ÉVALUATIONS ENVIRONNEMENTALES

Questions et réponses

PROJET D'AMÉNAGEMENT HYDROÉLECTRIQUE INNAVIK

Novembre 2016

Figure 11 Localisation des aires saisonnières et corridors migrateurs du TRAF utilisés entre 2008 et 2014.

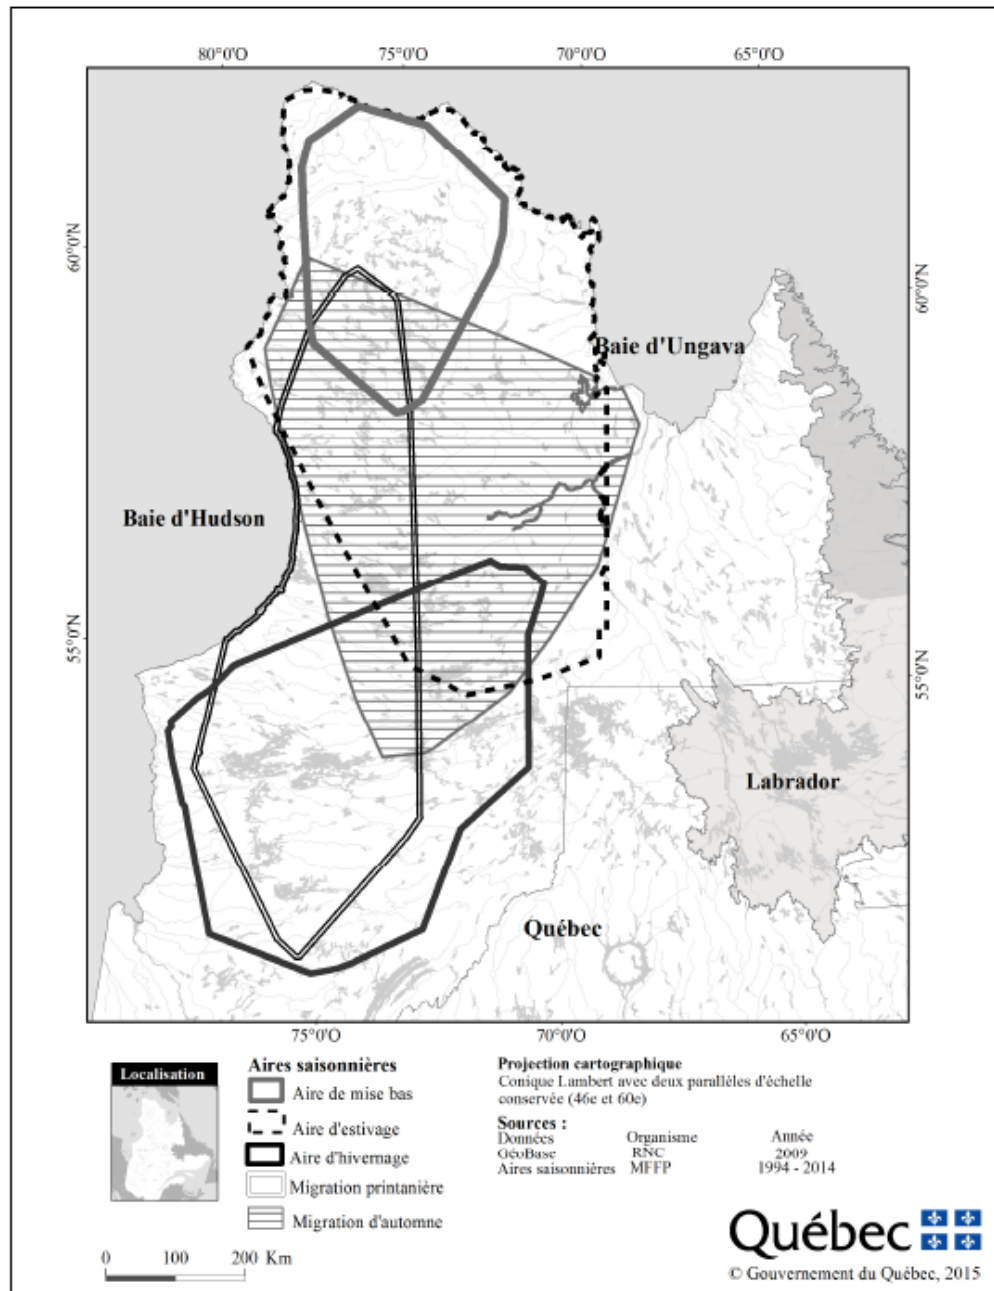
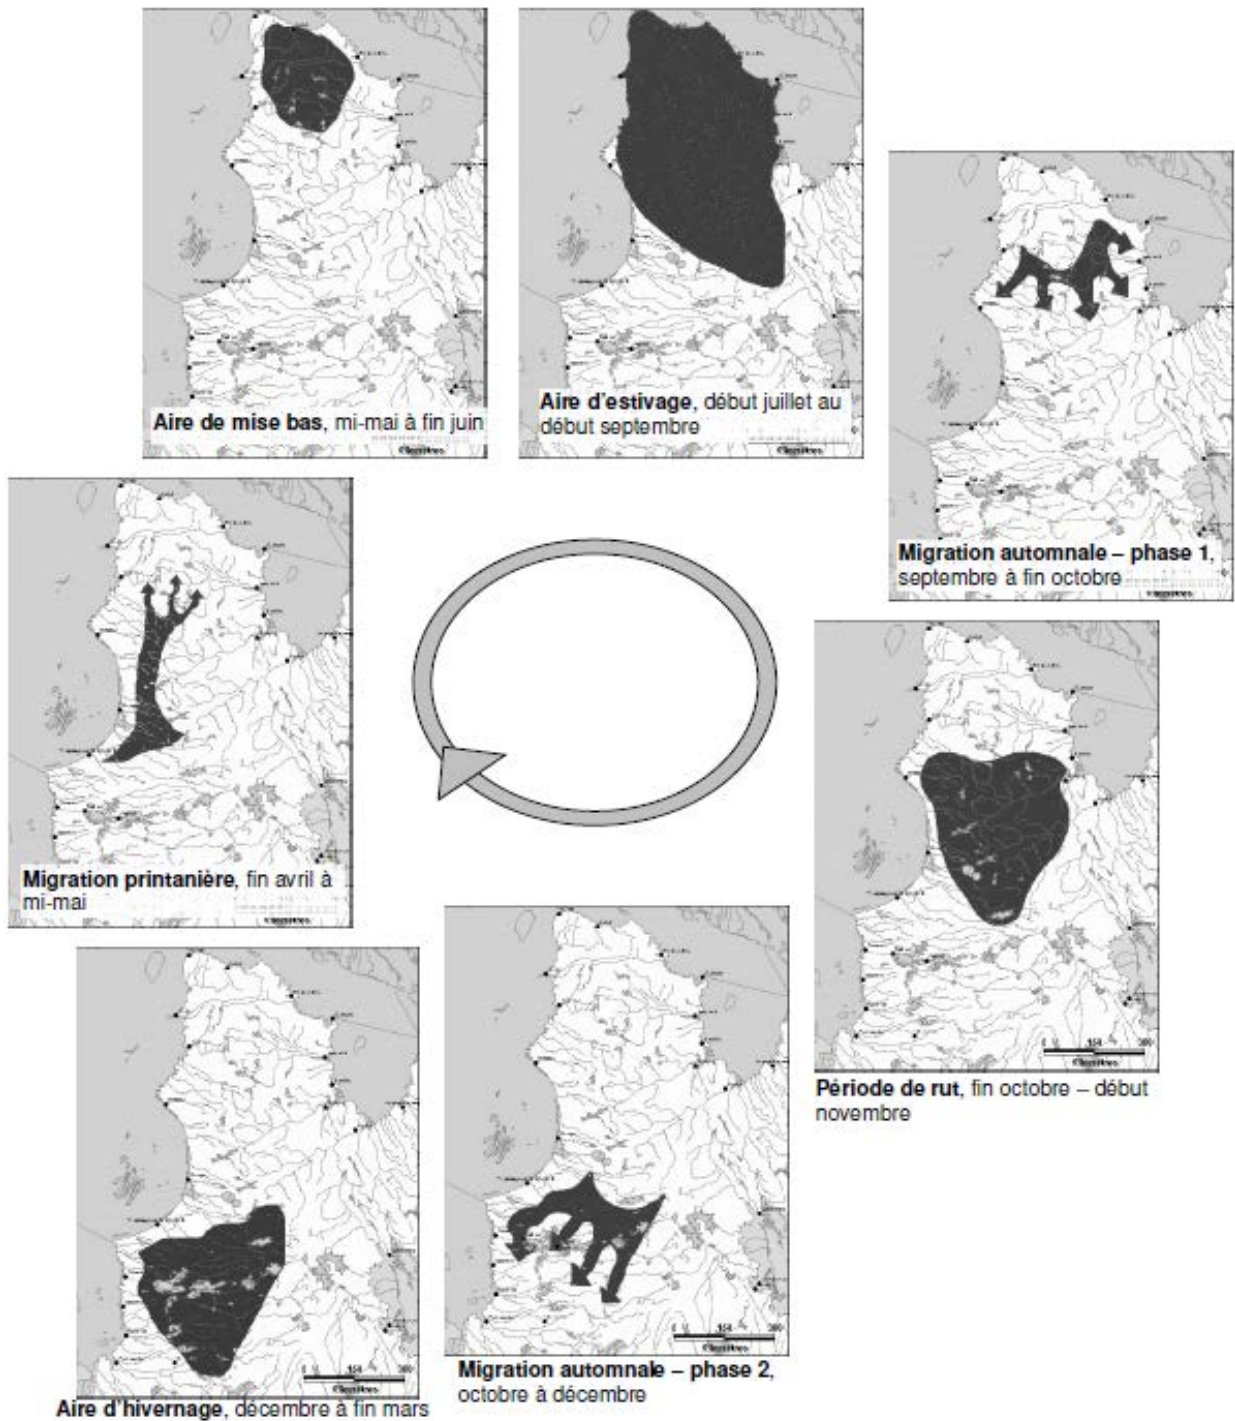
Une ligne de transport électrique de 25 kV sera installée le long de la route. Le promoteur doit préciser si la ligne de transport est susceptible d'affecter la migration des caribous. Il doit également évaluer la possibilité d'installer une ligne souterraine, en l'enfouissant lors de la construction de la route.

La probabilité que la ligne de transport affecte la migration des caribous est proportionnelle à l'utilisation de la zone d'étude comme domaine vital ou couloir de migration et à l'effet cumulatif induit par la ligne sur la perturbation du milieu.

Nous constatons que la zone d'étude pour le projet d'aménagement hydroélectrique Innavik est hors des aires et des couloirs de migration saisonnière du TRAF, notamment des aires de mise bas et du couloir de migration printanière pour y accéder. L'aire estivale correspond à celle où les caribous du TRAF seraient le plus à proximité de la zone d'étude sans toutefois chevaucher le corridor prévu pour la route et la ligne de transport d'énergie de 9,1 km reliant la centrale à la communauté d'Inukjuak. Ceci n'exclut pas la probabilité que des caribous puissent fréquenter la zone, mais historiquement, celle-ci a été peu utilisée par les caribous, et ce, même lorsque la population avait atteint son niveau maximum.

Concernant les couloirs de migration, celui utilisé lors des migrations automnales (phase 1) de septembre (mouvement prémigratoire de rassemblement des mâles et femelles) à la fin octobre est plus susceptible d'être à proximité de la zone d'étude. Il nous apparaît toutefois évident qu'en raison de la longueur réduite du tracé prévu pour la ligne et le chemin d'accès de 9,1 km ainsi que sa localisation à proximité de la communauté et de l'aéroport d'Inukjuak sur une bonne proportion du tracé, les infrastructures projetées n'auront aucun effet significatif sur l'utilisation des aires saisonnières et sur les déplacements migratoires des caribous du troupeau TRAF.

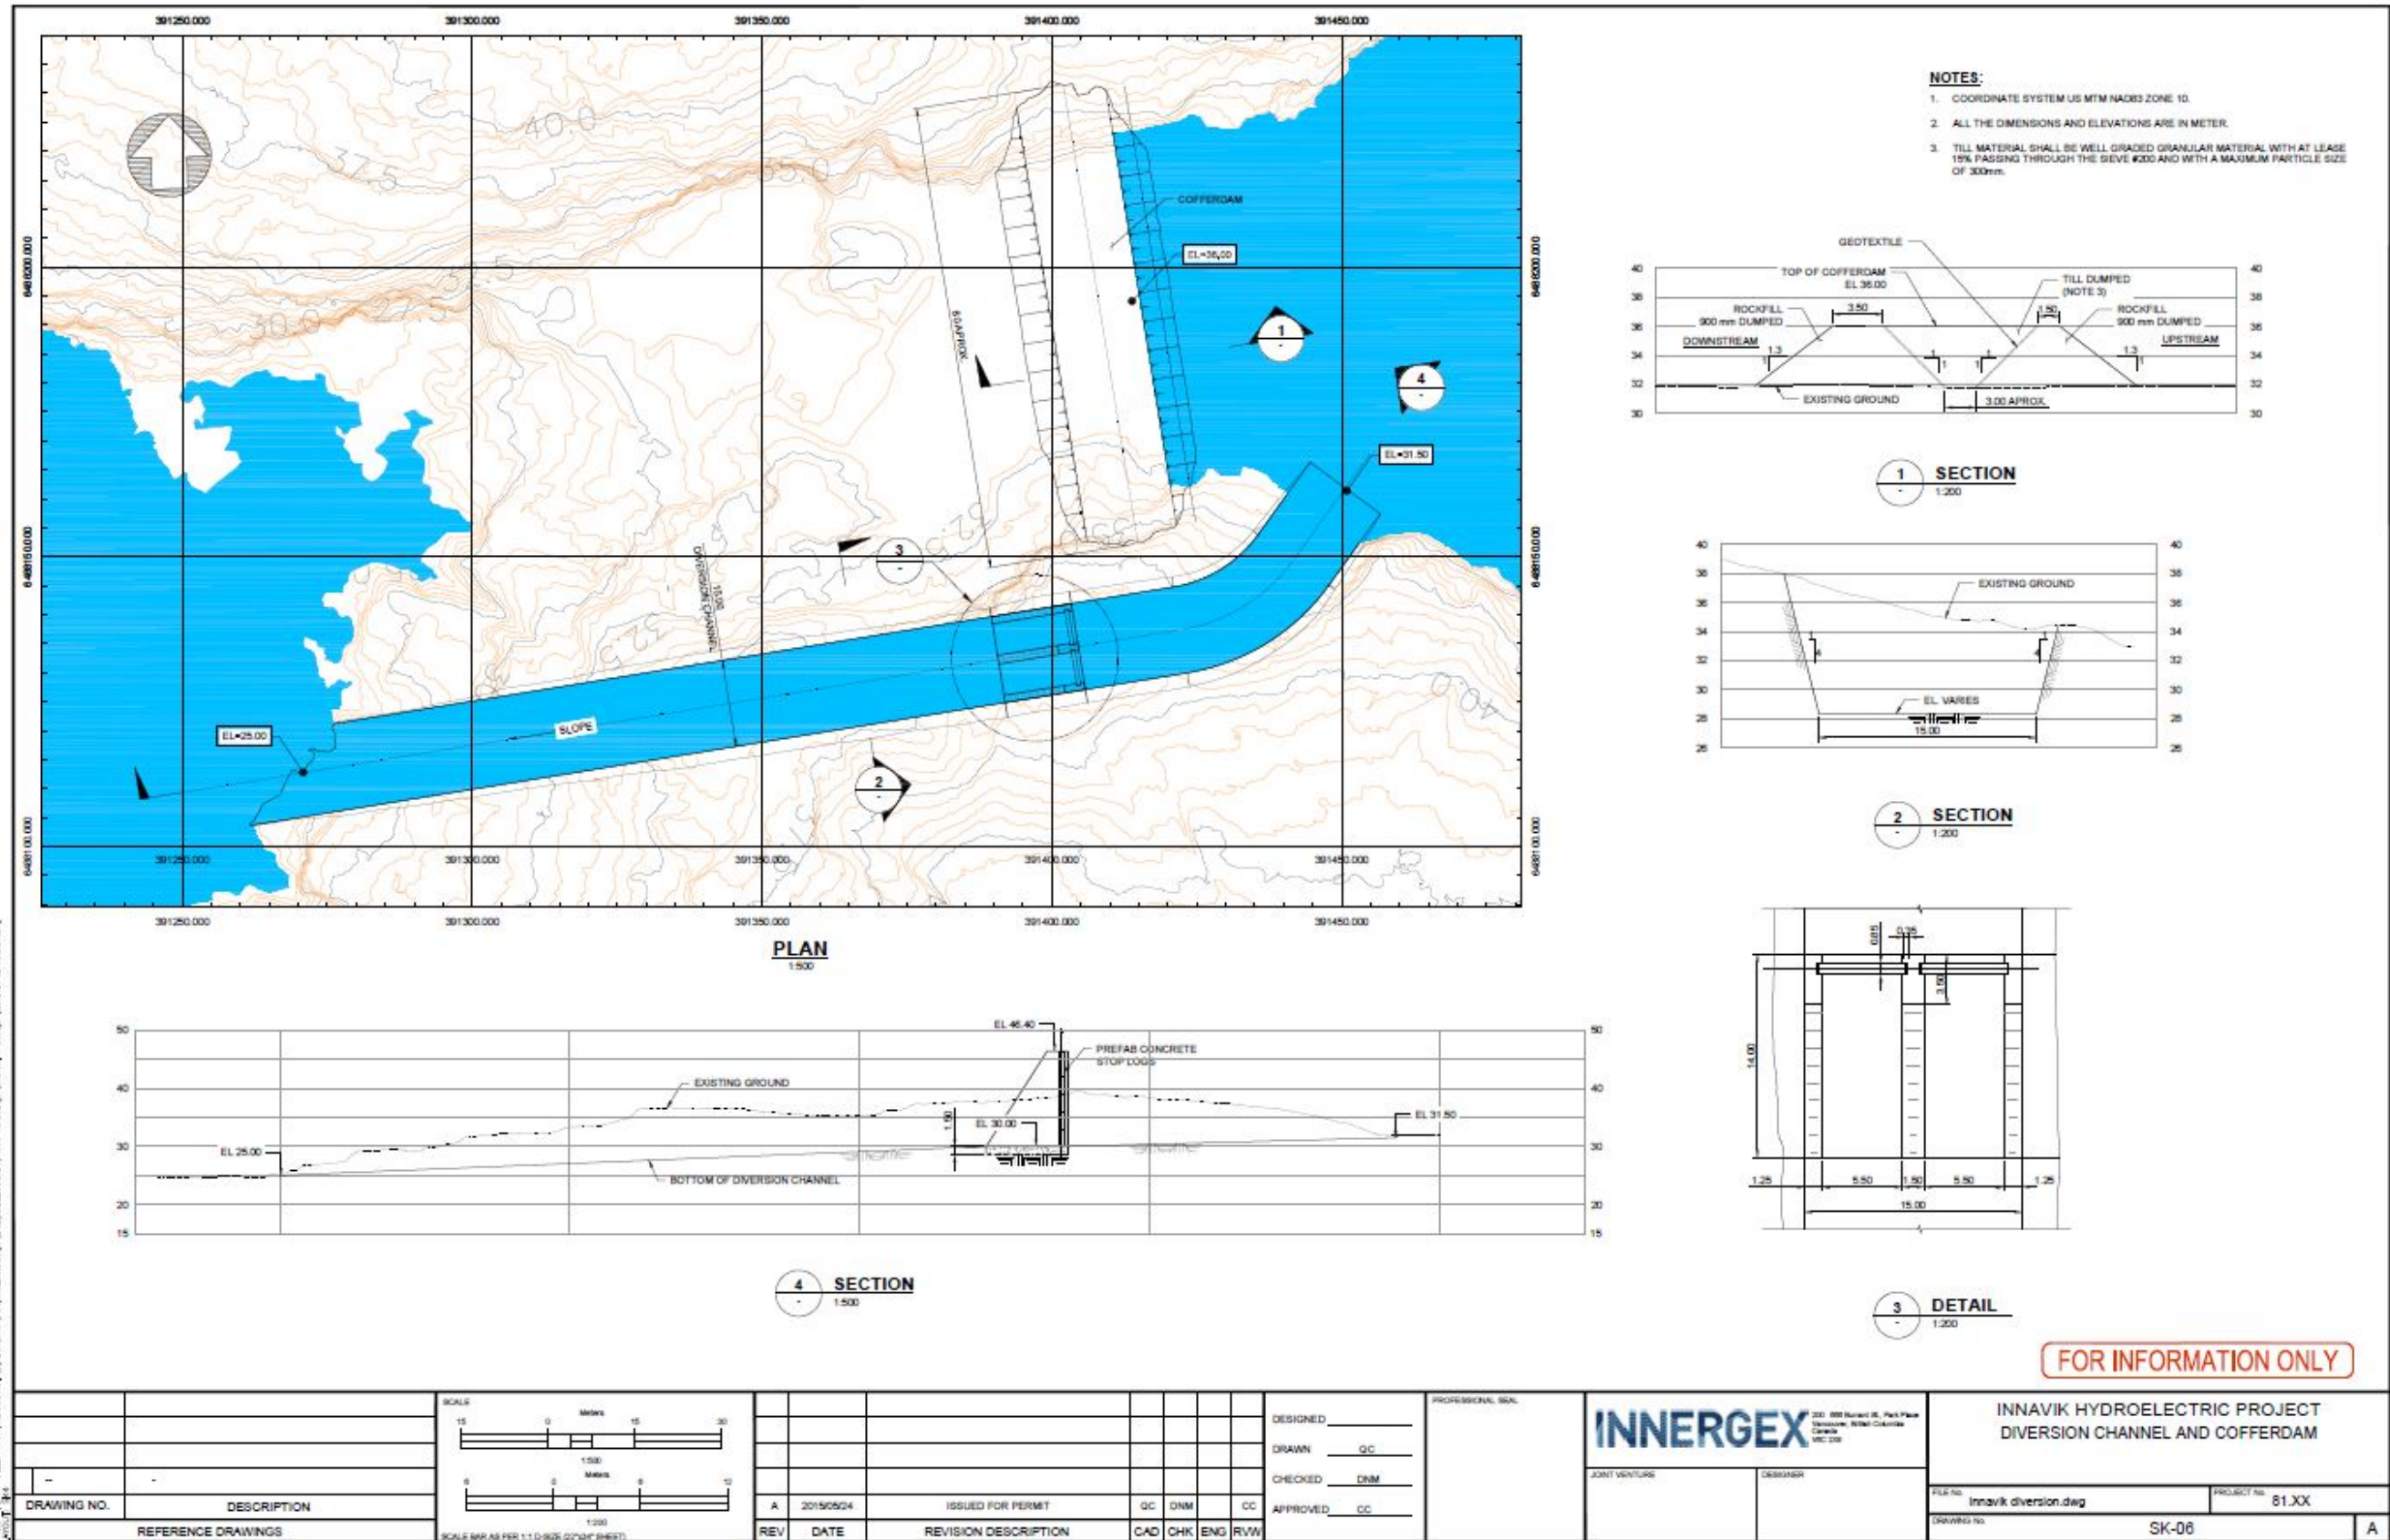
Il est mentionné à la section 6.2.2 qu'un système de grilles fines inclinées adapté à la configuration de la prise d'eau est envisagé de la fin mai à la mi-octobre. Le promoteur doit préciser la conception des grilles, l'espacement prévu entre les barreaux de la grille, la méthode d'installation et de retrait en mai et octobre, son coût et son entretien. Il doit également indiquer les vitesses de l'eau prévues au droit de la prise d'eau sans la grille et les alternatives possibles à un tel système de protection des poissons contre le placage et le turbinage.

La conception de la grille est basée sur l'absence d'espèce migratrice, en raison du dénivelé de la chute au PK 10,3, soit 8,7 m. Est également pris en considération la période probable de déplacement des poissons estimée de la fin-mai à la mi-octobre.

Durant cette période, le débit turbiné maximal sera de 40 m³/s et sera inférieur au débit de la rivière. En fonction des dimensions des deux prises d'eau (2,95 m x 3,5 m = 10,3 m²), les vitesses horizontales de courant maximales seront de l'ordre de 1,9 m/s à l'entrée des prises d'eau. L'espacement entre les barreaux de la grille sera de 15 cm, soit ce qui est recommandé pour les salmonidés aux États-Unis (Orvis *et al.* 2016¹). Cela permettra d'empêcher le passage des ombles de fontaine, l'espèce la plus abondant après le meunier rouge et la plus susceptible de se déplacer dans le bief amont et d'approcher la prise d'eau. La conception de la grille augmente la surface de filtration à environ 31,4 m² et fait passer la vitesse de courant au droit de la grille à environ 0,6 m/s. Cette vitesse est celle recommandée pour les espèces migratrices comme le saumon (Orvis et Towler, 2016). Il en est de même pour l'angle des grilles (45° qui correspond au maximum recommandé par Orvis *et al.*, 2016.).

L'installation et le retrait de la grille se fera avec un treuil installée sur le toit de la prise d'eau (Annexe 2 Grille à poisson).

Deux options sont envisagées pour l'entretien, soit : un dégrilleur mécanique ou un bulleur (conduite d'air sous la grille qui déluge les débris fins la colmatant). Une évaluation des débris potentiels permettra de préciser le type retenu ultérieurement.
